Mission régionale d'autorité environnementale
BOURGOGNE - FRANCHE - COMTÉ

**Avis de la Mission Régionale d'Autorité environnementale
de Bourgogne-Franche-Comté
sur les projets de centrale solaire photovoltaïque au sol 1 et 2
situés
sur le territoire de la commune de Saint-Parize-le-Châtel (58)**

N°BFC-2023-4072

N°BFC-2023-4073

Figure 1 : Schéma d'implantation pour le projet « Saint Parize 1 » (Source : dossier)

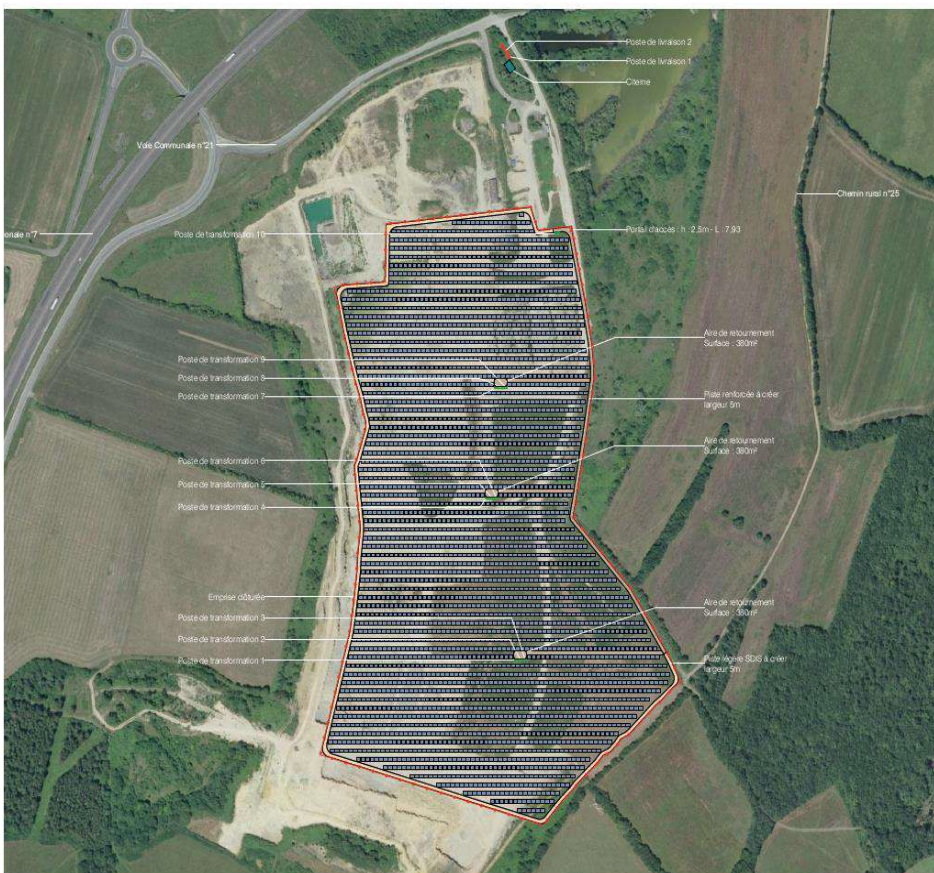
Le dossier présenté pour le projet « Saint Parize 1 » inclut une étude paysagère réalisée en août 2021 qui n'inclut pas le projet prévu pour « Saint Parize 2 ». Au contraire, la démonstration de l'absence de co-visibilité pour « Saint Parize 1 » s'appuie en partie sur des éléments de végétation qui composent le site de « Saint Parize 2 » dont la pérennité est remise en cause par le projet d'installation de centrales photovoltaïques. L'étude paysagère présente à plusieurs reprises la zone à l'est de la carrière (Zip de « Saint Parize 2 ») comme une zone végétalisée : « le site d'étude est entouré d'un talus et/ou d'une végétation dense limitant les visibilitées » (p 4-Etude paysagère) ou « la butte, à l'est de la carrière se végétalise progressivement avec la présence de quelques arbustes et arbres de petites tailles » (p 39-Etude paysagère). La préservation de la zone de végétation arborée et arbustive à l'est du site figure même parmi les enjeux paysagers du projet. Les prises de vue 3 et 4 démontrent que la zone de végétation empêche la visibilité au nord-est du site (p 33-Etude paysagère). Une mesure d'évitement « Laisser la végétation évoluer vers des boisements » est d'ailleurs prévue pour cette zone (p 41-Etude paysagère). Le projet d'installation des panneaux photovoltaïques de « Saint Parize 2 » à l'est de la carrière suppose pourtant de réduire voire de supprimer une partie de cette végétation. En conséquence : 1/ les caractéristiques attribuées à la zone à l'est de la carrière dans l'étude paysagère ne sont pas pérennes compte tenu du projet « Saint Parize 2 » ; 2/ la mesure d'évitement intégrée à l'étude paysagère du projet « Saint Parize 1 » ne peut être appliquée dans le cas où le projet « Saint Parize 2 » serait mis en œuvre.

La MRAe recommande de reprendre l'étude paysagère du projet « Saint Parize 1 » en prenant en compte le projet « Saint Parize 2 » au titre des effets cumulés et de prévoir les mesures Eviter Réduire Compenser.

Figure 2 : Schéma d'implantation pour le projet « Saint Parize 2 » (Source : dossier)

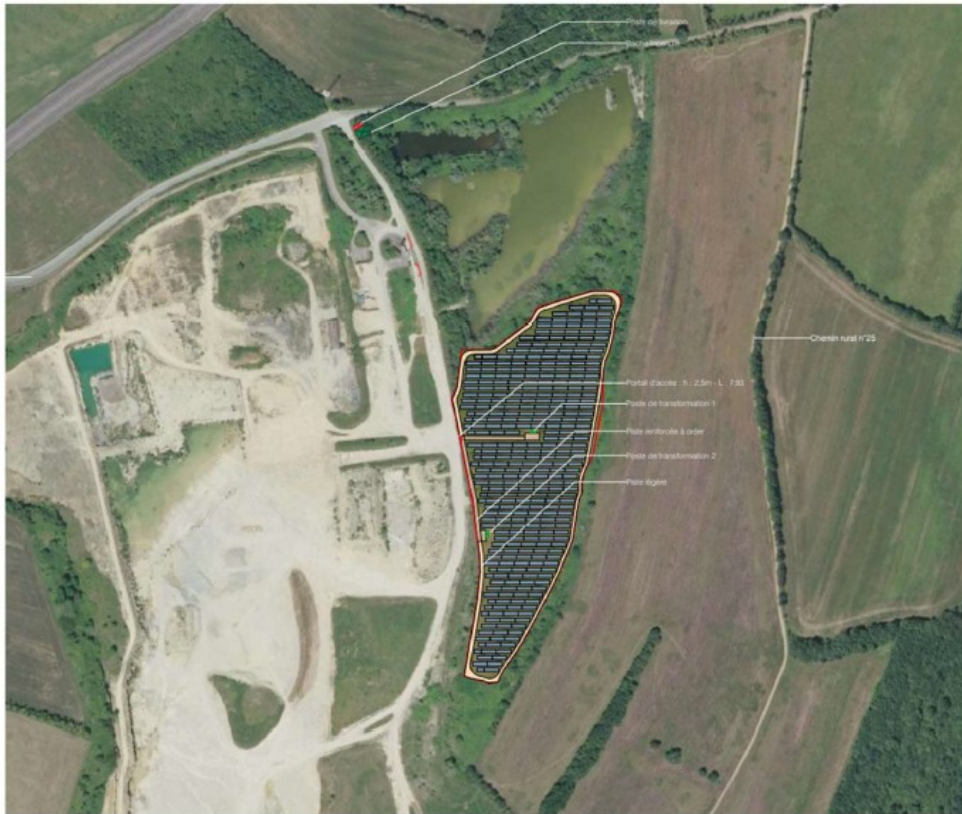
Par ailleurs, plusieurs éléments du dossier contredisent le fait que la Zip du projet 2 corresponde à des espaces artificialisés : 1/ l'occupation des sols est indiquée comme « terres arables hors périmètres d'irrigation » (Figure 84, p 92 de l'EI n°2), 2/ les habitats sont répertoriés comme des habitats naturels ou semi-naturels et non comme une zone rudérale (Figure 13, p 13 du RNT n°1), 3/ la valeur forestière attribuée à la zone correspond à une lande d'après l'étude paysagère (p 20-Etude paysagère). En conséquence, la qualification « espaces artificialisés » ne peut être utilisée indistinctement pour les deux Zip sans préciser les niveaux d'artificialisation de celles-ci.

La MRAe recommande de qualifier plus justement l'occupation des sols de la Zip du projet 2 et de préciser plus clairement les niveaux d'artificialisation des Zip des projets 1 et 2.
